Antrag Bündnis 90 / Die Grünen zur StV am 20.März 2017:

„Verbesserung der Situation des Radverkehrs in der Gadebuscher Straße wirtschaftlich, sparsam, naturschutzgerecht und anwohnerorientiert umsetzen.“

Nachfolgend wird der Inhalt des Antrages mit der von der Verwaltung ausgearbeiteten und favorisierten Planungsvariante verglichen.

Vorplanung Variante 1 – Musterquerschnitt (verbleibende unbefestigte Fahrbahn schwankt in der Breite zwischen 1m und 5m)

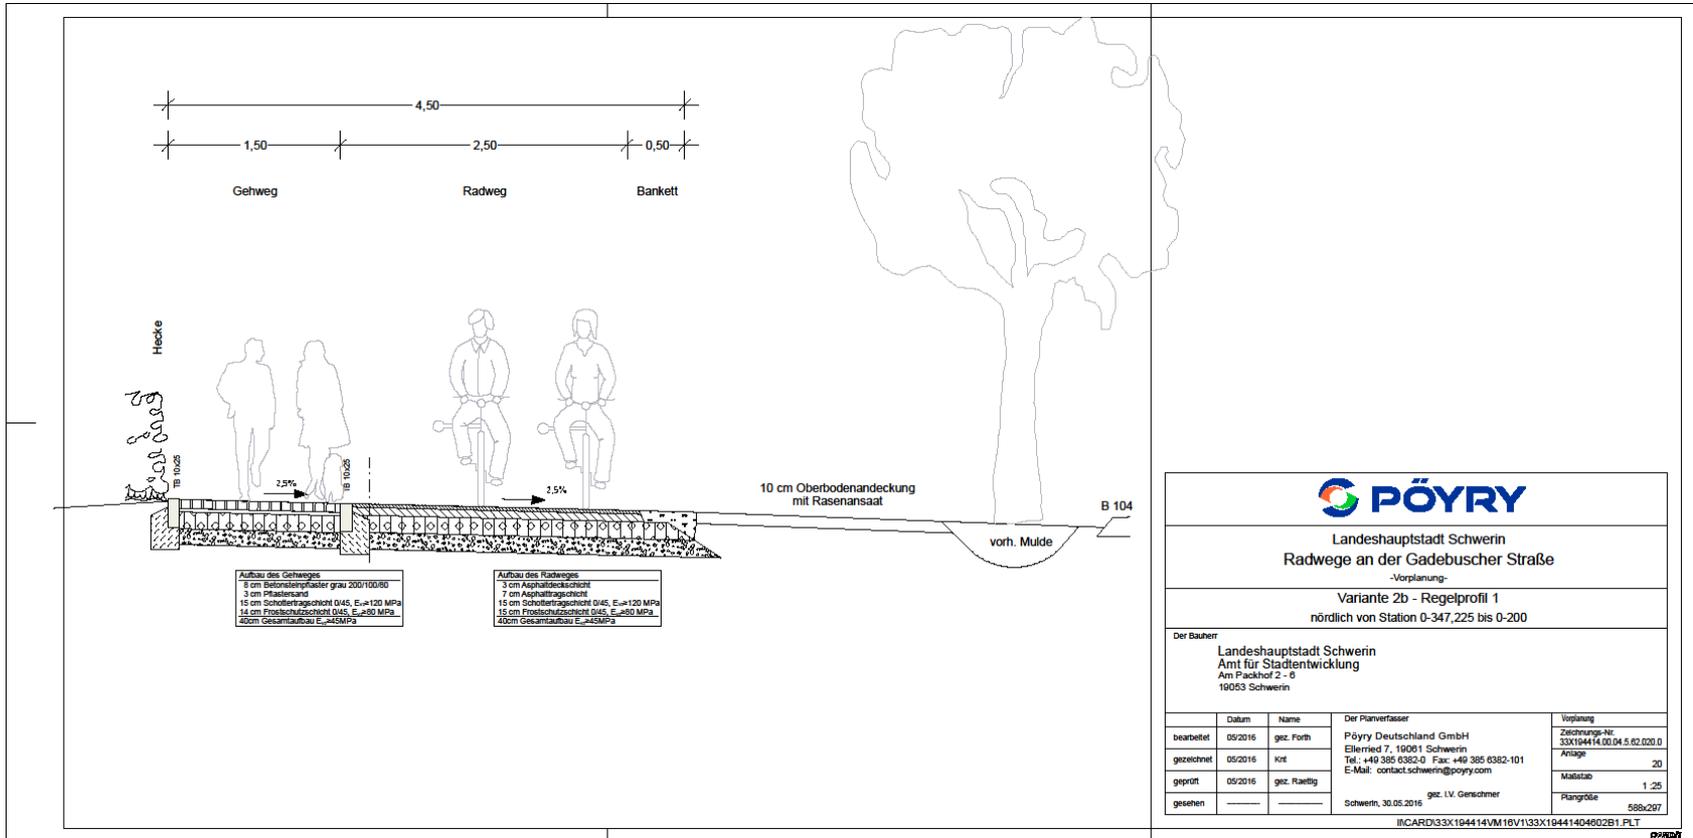
Variante 1 (Gehweg / Radfahrer frei) ist nicht umsetzbar, weil:

- Nicht förderfähig.
- Sicherheitsrisiken, weil Führung Radfahrer dicht an Grundstückseinfahrten und Straßeneinmündungen.
- Sicherheitsrisiken, weil Konflikte langsame Fußgänger / schnelle Radfahrer auf zu schmaler Fläche.
- Daher ungeeignet für Alltagsradverkehr Friedrichsthal – Lankow – Zentrum und ungeeignet für touristische Radroutenführung.
